**AVIS RELATIF À LA PROTECTION
CONTRE LES EVENTUELS EFFETS NOCIFS ET NUISANCES
PROVOQUÉS PAR LES RAYONNEMENTS NON IONISANTS
GÉNÉRÉS PAR DES ANTENNES ÉMETTRICES STATIONNAIRES**

Commune : LEGLISE - Exploitant : ORANGE

Référence exploitant : 021R1_7 / 32021R1_1 / 42021R1_1 / 52021R1_1

Rapport n° 968 / 2025

Figure 1 : Vue en plan des lieux de séjour et des points de contrôle

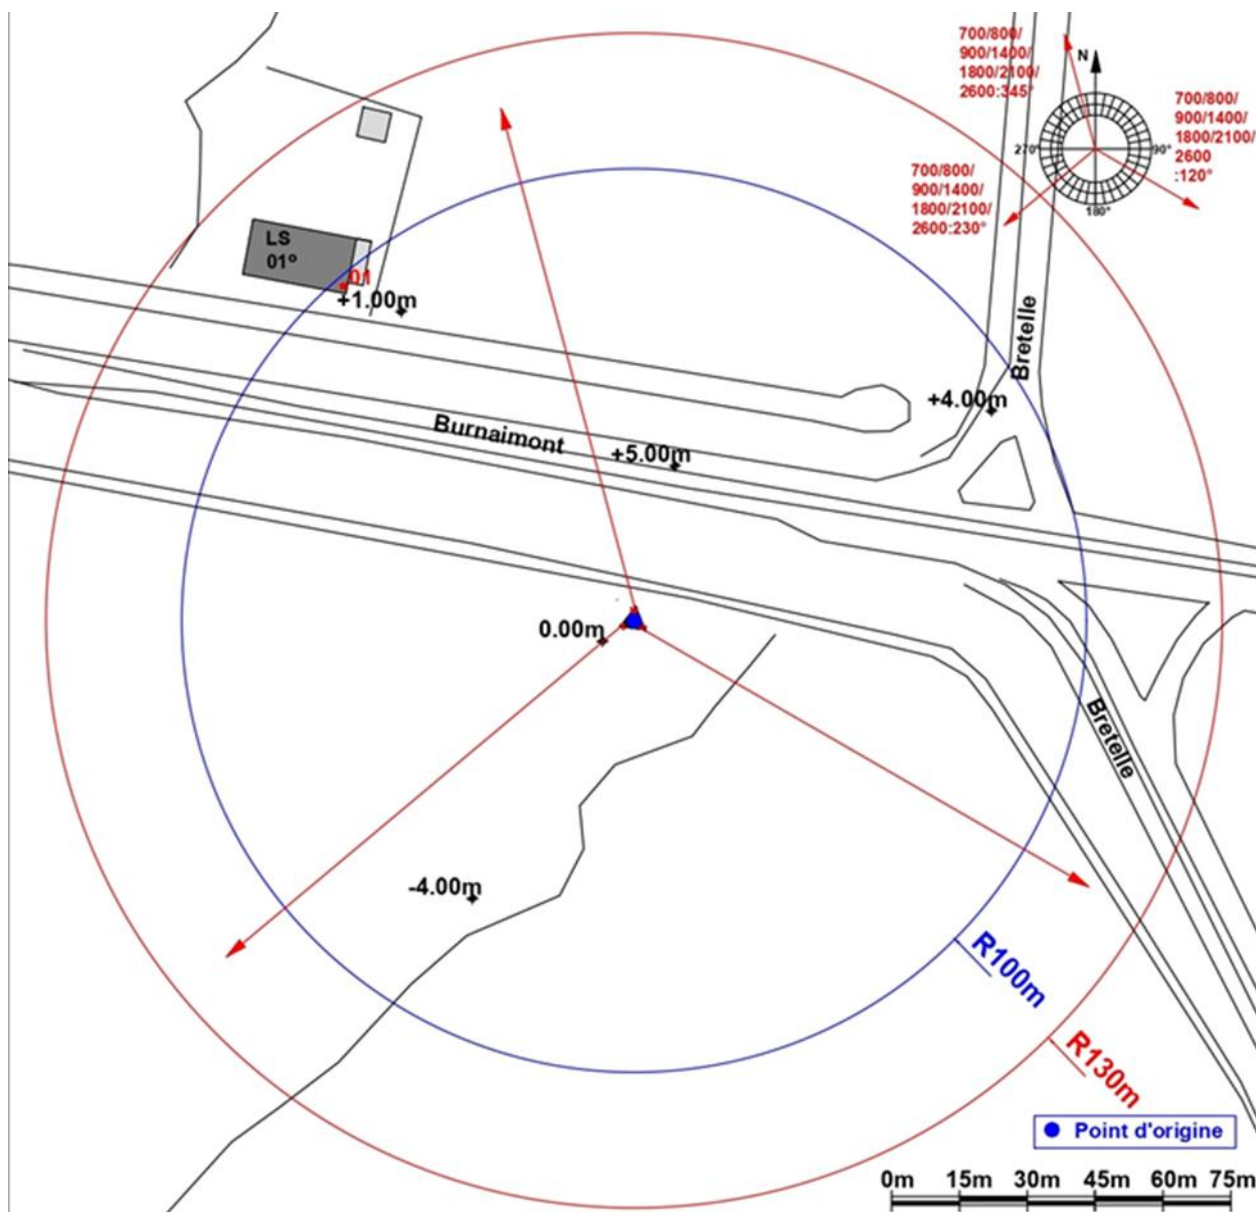
- le numéro du point de contrôle repris sur un des plans de la figure 1;
- le numéro du LS dans lequel se trouve le point de contrôle de la 1^{ère} colonne ;
- l'atténuation d'obstacle prise en compte pour le calcul de l'indice d'exposition dans le LS ;
- le résultat du calcul de l'indice d'exposition.

N° point de contrôle	LS	Atténuation (dB)	Indice d'exposition relatif à la limite par installation IE_i
1	LS01	3,0	0,010

Figure 2 : Vue en plan des installations d'antennes dans un rayon de 300 mètres autour de l'installation faisant l'objet de la demande d'avis

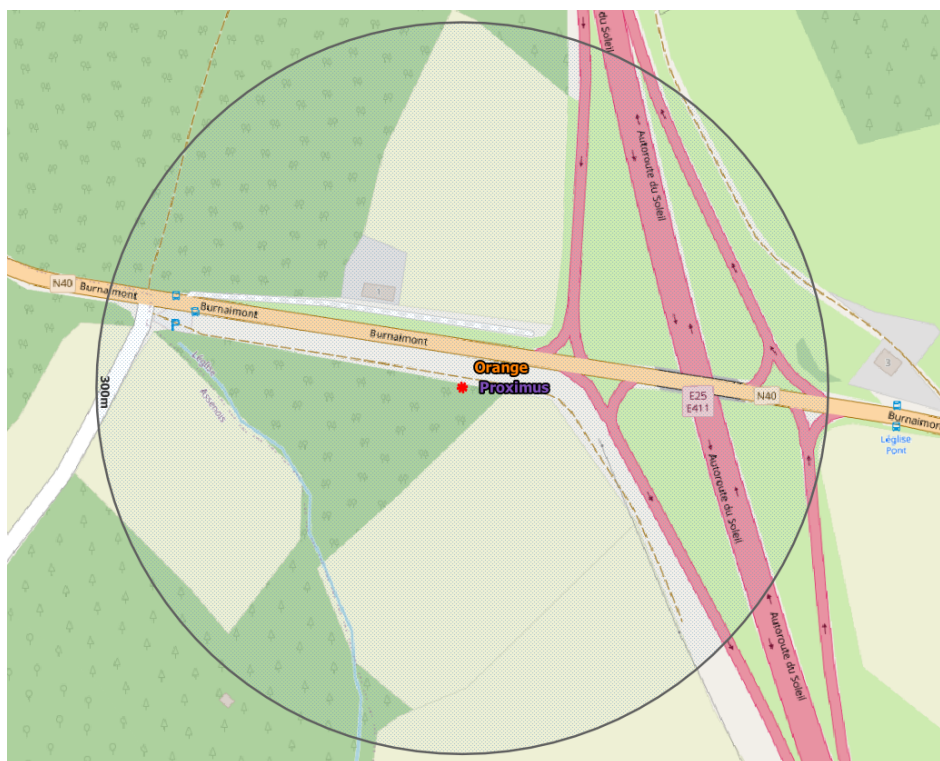
- il y a au plus 4 installations d'antennes émettrices stationnaires présentes dans la zone d'évaluation de 300 mètres de rayon représentée dans la figure 2, y inclus l'installation référencée dans le paragraphe 2 : la limite cumulative définie à l'article 4, §2 du décret est nécessairement respectée dans les lieux de séjour à l'intérieur de la zone d'évaluation de 300 mètres de rayon ;
- il y a exactement 5 installations d'antennes émettrices stationnaires présentes dans la zone d'évaluation de 300 mètres de rayon représentée dans la figure 2, y inclus l'installation référencée dans le paragraphe 2 et il existe, pour 3 ou 4 de ces installations, un avis attestant le respect de la limite abrogée de 3 V/m : la limite cumulative définie à l'article 4, §2 du décret est nécessairement respectée dans les lieux de séjour à l'intérieur de la zone d'évaluation de 300 mètres de rayon ;

- c) dans tous les autres cas, il a été vérifié que la limite cumulative définie à l'article 4, §2 du décret n'est pas dépassée dans les lieux de séjour sur base du nombre d'installations localisées dans la zone d'évaluation de 300 mètres de rayon représentée dans la figure 2, de leur localisation ainsi que des données inscrites dans la figure 1 et au paragraphe 4 du présent avis et dans les avis attestant le respect de la limite par installation ou de la limite abrogée de 3 V/m relatifs aux autres installations reprises dans la figure 2.

Compte tenu des considérations ci-dessus, il apparaît que l'intensité du rayonnement électromagnétique généré, dans les lieux de séjour situés dans un rayon de 300 mètres autour de l'installation référencée dans le paragraphe 2, par l'ensemble des antennes émettrices stationnaires de l'ensemble des exploitants du même site d'antennes émettrices stationnaires respecte la limite fixée à l'article 4, § 2 du décret.
